**Licitación 02 /2026**  
**CIRCULAR ACLARATORIA CON CONSULTA 02**  
**REHABILITACION INTEGRAL TEATRO VERDI – ETAPA 01**

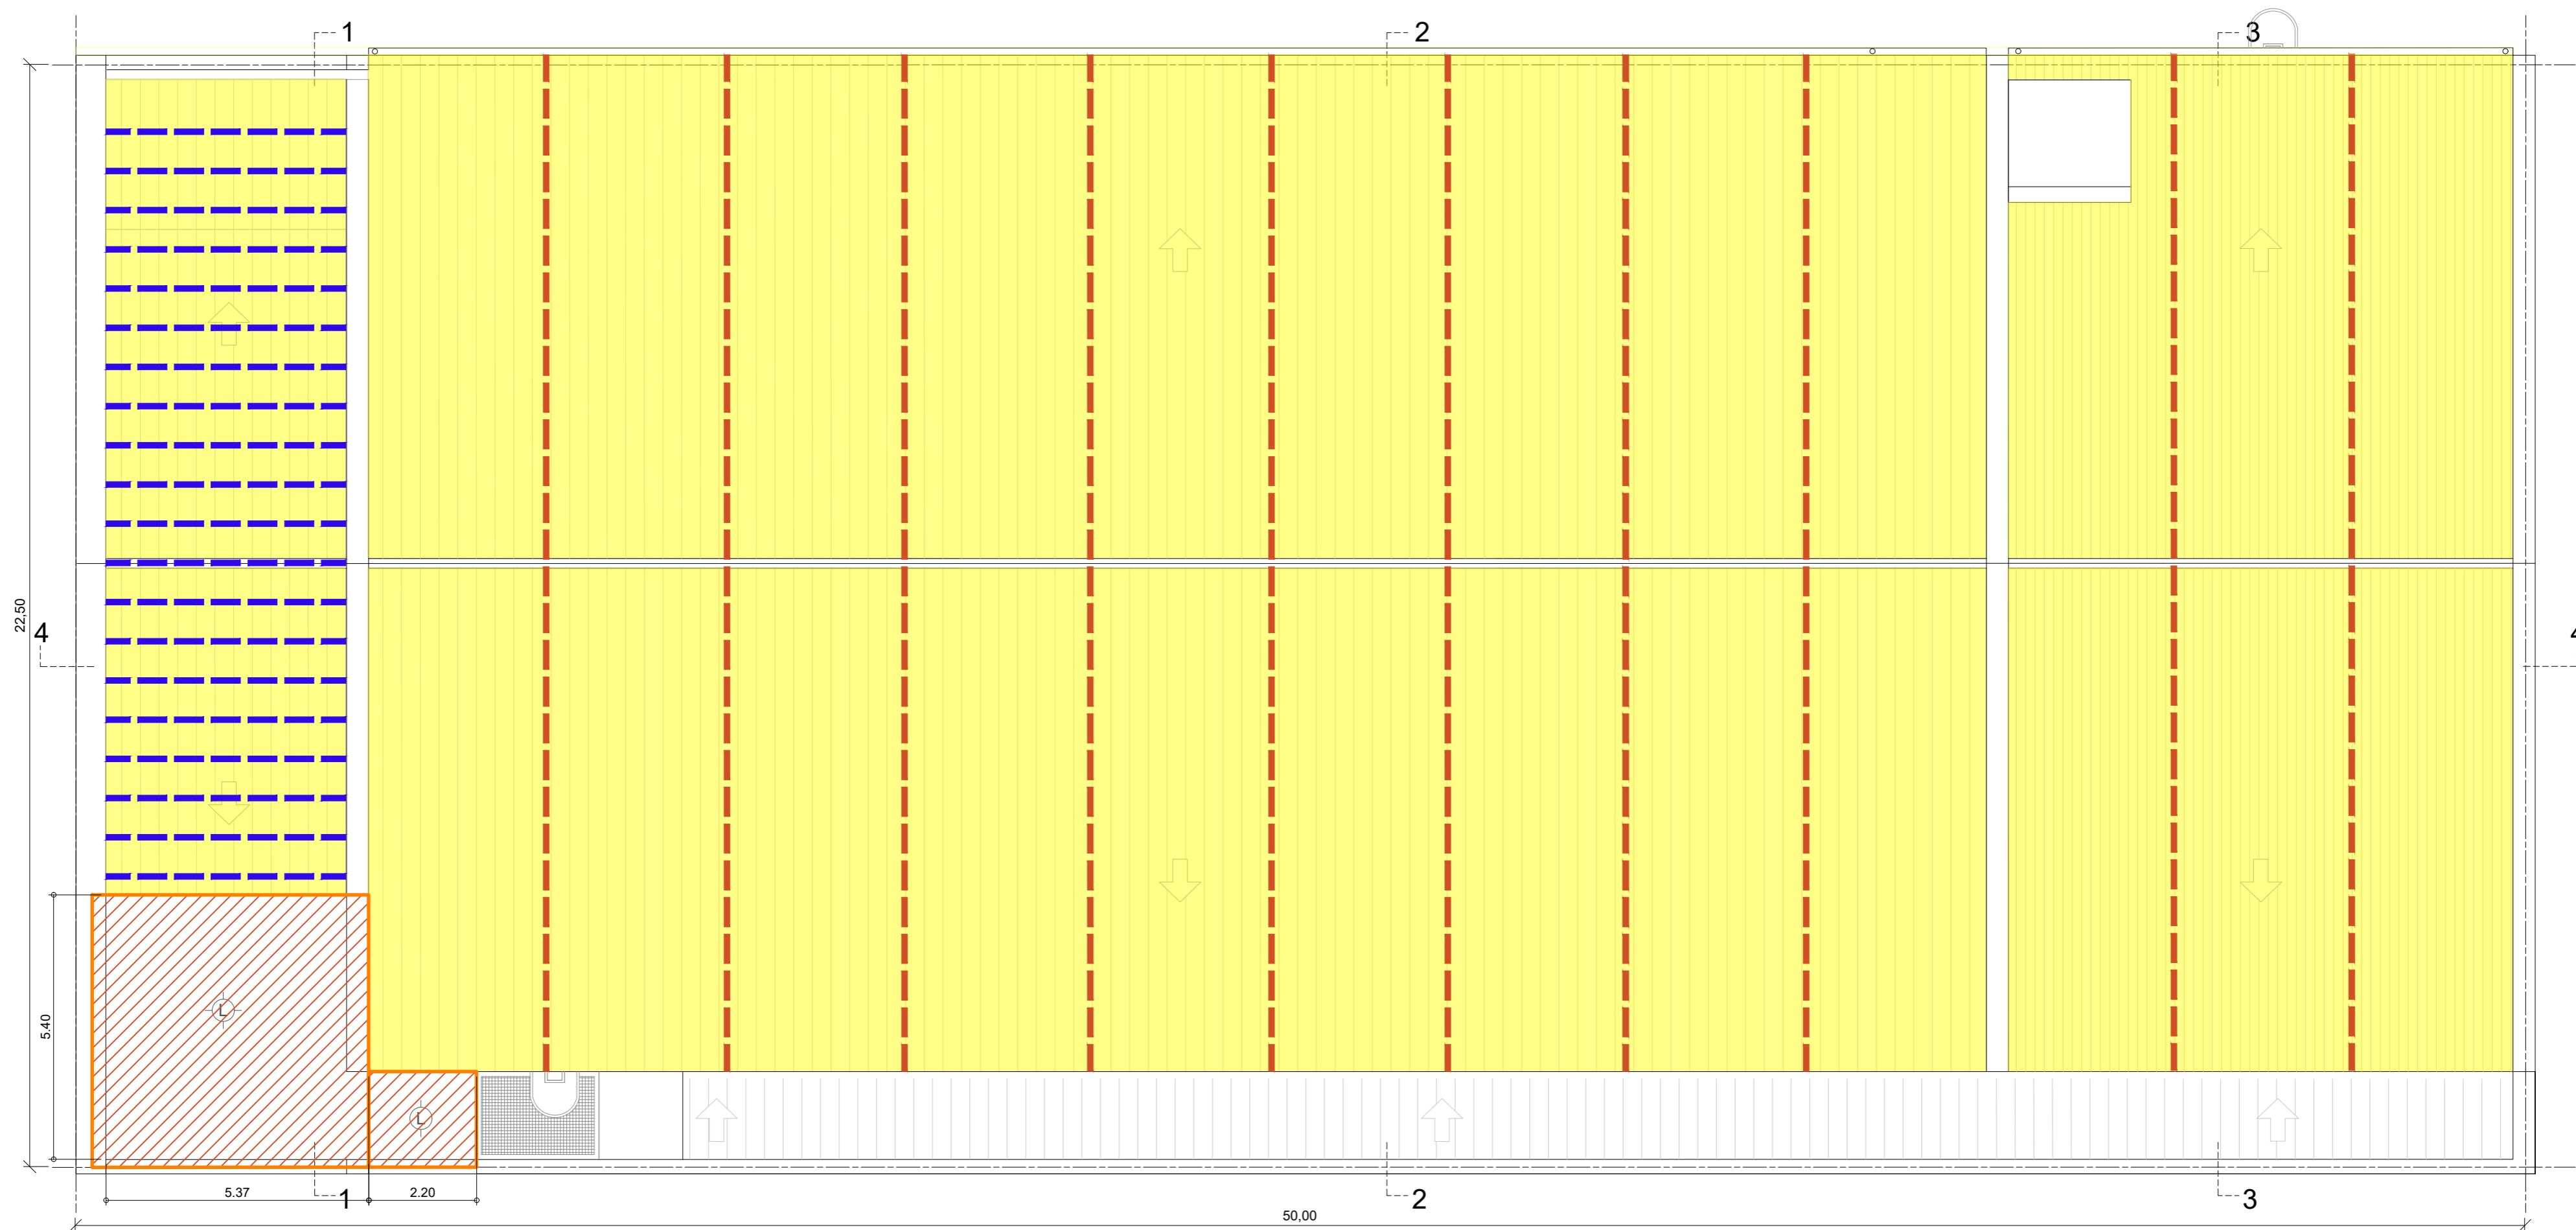
En referencia a la licitación de la obra: “Rehabilitación integral Teatro Verdi. Etapa 1 - Venado Tuerto” solicito aclarar algunas dudas con respecto a losa premoldeada de hormigón. Item 05.1: Losa premoldeada - Mini Losa Hueca - Incluye capa de compresión. Equipos de AA.

No tengo un detalle de la losa y en los planos no se tienen medidas ni especificaciones. En ese sentido, no cuento con las dimensiones ni el espesor requerido para poder cotizarla.

*El sector a ejecutar la losa puede ver es el plano E-TV.06, identificado con la letra L, en el plano A-TV.05 con un texto que lo identifica, y en el plano E-TV.01, en el CORTE TRANSVERSAL 1-1. En el plano D-TV.06 se observa el sector de cubierta metálica a retirar para dar lugar a la losa, que deberá ser calculada para albergar los equipos de AA que se colocaran a futuro. Se adjuntan planos aclaratorios E-TV.01- V1 y E-TV.06- V1*
